SYMPHONY V2 – version log

Revisioni, modifiche approvate, decisioni e verifiche di progetto

Documento	**symphony_version_log** (unico file, aggiornato a ogni revisione). Fino alla rev. 1.5 si chiamava `modify_request1910` : tutto il suo contenuto è riportato qui, invariato
Revisione corrente	**1.31** del 02/11/2026 – R-12: +12V, +3V3_CONN e RS485 di J708 non usati per scelta, nota sullo schema IF

24. Netclass e layout della parte RF modificato v1.12

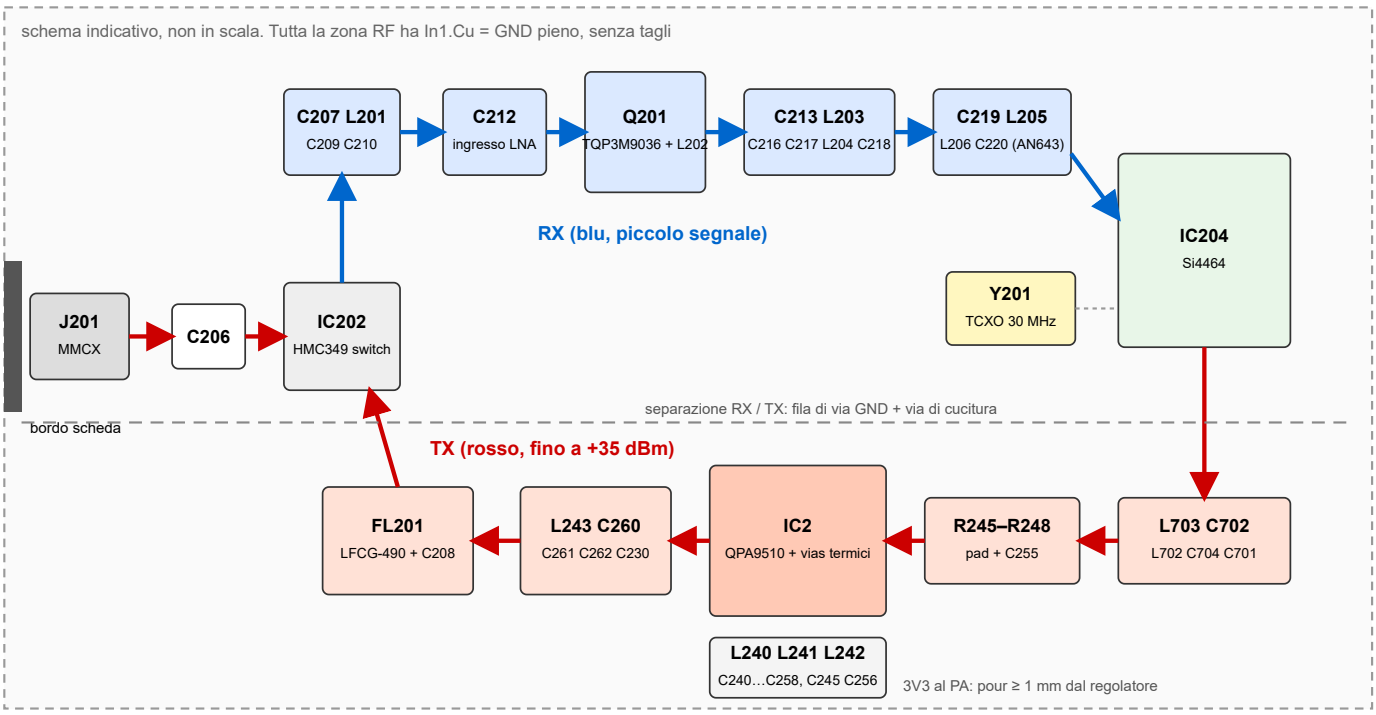
- Riferimento delle linee RF su F.Cu: **In1.Cu = GND pieno** sotto tutta la zona RF, senza tagli e senza altre piste.
- **Linea consigliata: coplanare con massa (CPWG), pista 0.20 mm, distanza dal GND di F.Cu 0.20 mm.** Calcolo: 51 Ω con εr 4.1, 49 Ω con εr 4.5. Microstriscia semplice a 50 Ω: circa 0.17 mm.

- Prima di sbrogliare, verificare con il calcolatore di impedenza JLCPCB per lo stackup scelto e, se cambia, aggiornare la larghezza della netclass RF_50R.

- A 435 MHz λ in scheda ≈ 390 mm: piste RF di pochi mm sono corte, ma vanno comunque tenute a 50 Ω, dritte e senza stub. Curve a 45° o ad arco.
- Via di cucitura GND lungo le linee RF e lungo il bordo del GND di F.Cu: **passo ≤ 2 mm** (copre anche le armoniche del PA fino a qualche GHz).

Netclass	Pista / distanza	Via	Reti
RF_50R	0.20 / 0.20 mm	0.6 / 0.3	tutta la catena a 50 Ω: J201 – C206 – IC202 (RFC, RF1, RF2), catena RX fino a C218/L204, FL201 ingresso e uscita, nodo C230/L243, catena TX dal pin TX del Si4464 fino a RF_IN del PA (20 reti)
RF_DIFF	0.20 mm, gap 0.20 mm	–	/UHF/RF_RX_P, /UHF/RF_RX_N (pin RXP/RXN del Si4464, dopo la rete AN643)
RF_PA_OUT	1.0 / 0.25 mm	0.8 / 0.4	Net-(IC2-RF_OUT_1): uscita del PA, RF e fino a 1.7 A DC da L242
RF_CLK	0.20 / 0.30 mm	–	TCXO Y201 → C204 → R201 → XIN del Si4464
PA_BIAS	0.50 / 0.20 mm	0.8 / 0.4	VCC1 e VCC2 del PA (L240, L241 con i loro filtri)
PWR	0.50 / 0.20 mm	0.8 / 0.4	3V3, 5V0
